RELATÓRIO E VOTO

Em 17 de março de 2017

- 1 **Referencia:** Processo nº 141.001.818/2002.
2 **Interessado:** Câmara Legislativa do Distrito Federal – CLDF.
3 **Assunto:** Aprovação de Projeto de Reforma do CLDF.
4 **Endereço:** Praça Municipal, lote 5 – Região Administrativa do Plano Piloto – RA I.

Projeto de Reforma. Planta de Situação – tracejado indicando a área de intervenção

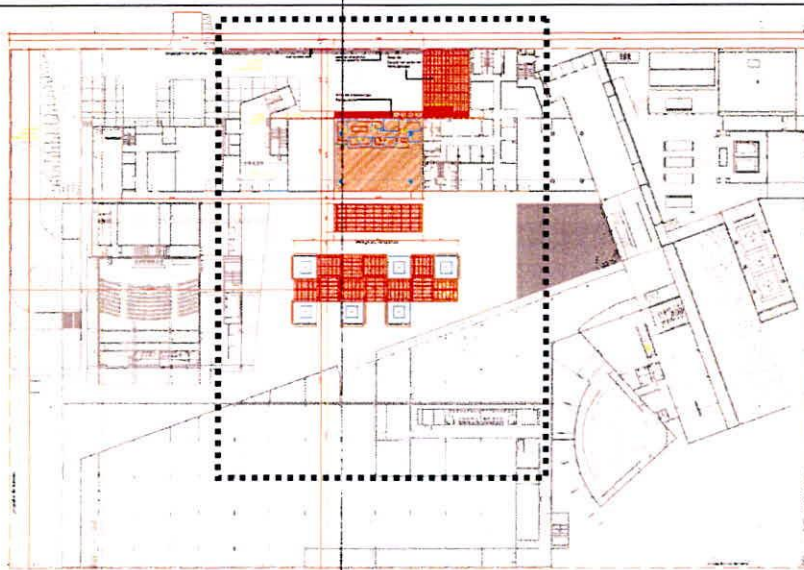
19 O acréscimo de projeto inclui modificações na área do restaurante, já previsto no projeto
20 aprovado, pérgolas no pátio interno e pequena cobertura na fachada posterior do edifício,
21 destinado ao abrigo de ambulâncias. (vide fls. 3.400).

43 Na análise feita pela DIPRE/DIGEB/COPRESB, em 07 de fevereiro de 2017, verificou-se que
44 as alterações pretendidas são apenas de pequenas coberturas, que somam 694,37 m², ou seja,

45 1,53% de acréscimo de área de construção. A maior parte das coberturas fica no pátio interno da
46 edificação (pérgolas) e a outra proposta trata-se de cobertura para ambulâncias a serem locadas
47 na face posterior do prédio. A complementação do projeto na área do restaurante, compreende
48 a execução do projeto anteriormente aprovado. Não existe, portanto, alterações na volumetria e
49 o acréscimo de cobertura situa-se na fachada que não tem impacto no Eixo Monumental.

56
57 Por todos os argumentos expostos, manifesto meu voto favorável à aprovação do projeto
58 arquitetônico de reforma, considerando as inclusões propostas, por entender que não impactam
59 na paisagem do local e nem ferem os pressupostos que levaram à preservação do Conjunto
60 Urbanístico de Brasília – CUB. O presente voto não avalia o cumprimento das normas específicas
61 pertinentes, cabendo à CAP essa avaliação como condicionante à aprovação do projeto.
